Projet éolien de **Vaux Coulommès II** Analyse des modifications d'implantation envisagées

Réf. document : C-G-24-02755-01b.docx
Le 19 mai 2026

Figure 1 : Implantation initiale - V150 4.5MW STE

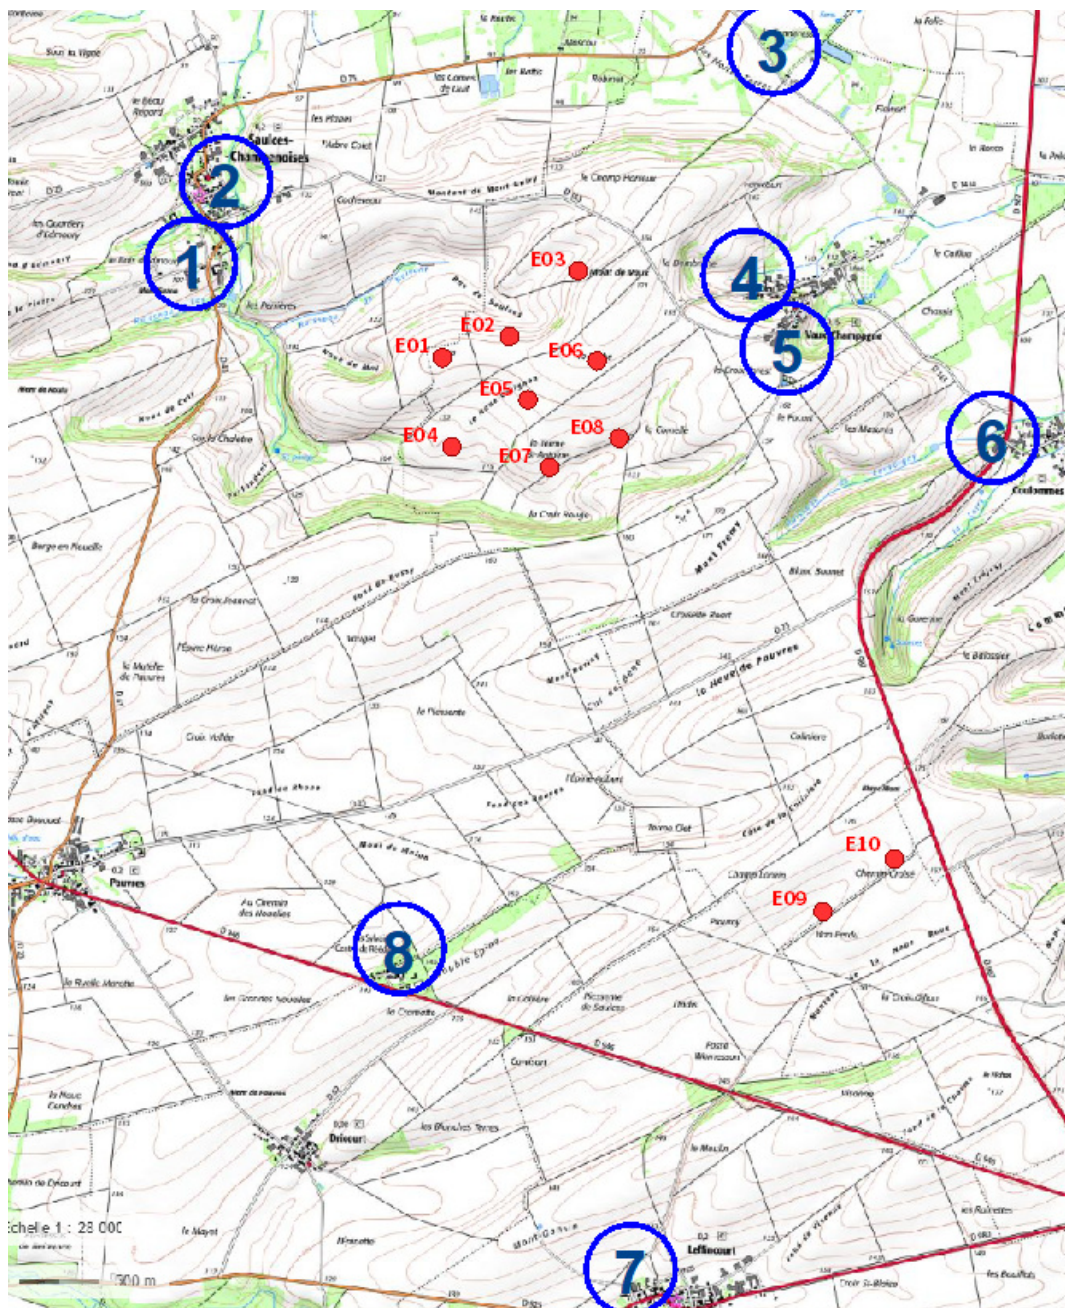
Aujourd'hui la société AN AVEL BRAZ envisage la modification des implantations ainsi que le modèle de certaines éoliennes.

Cette note analyse l'influence de ces modifications sur l'impact acoustique du projet éolien de Vaux Coulommès II par rapport à la précédente étude.
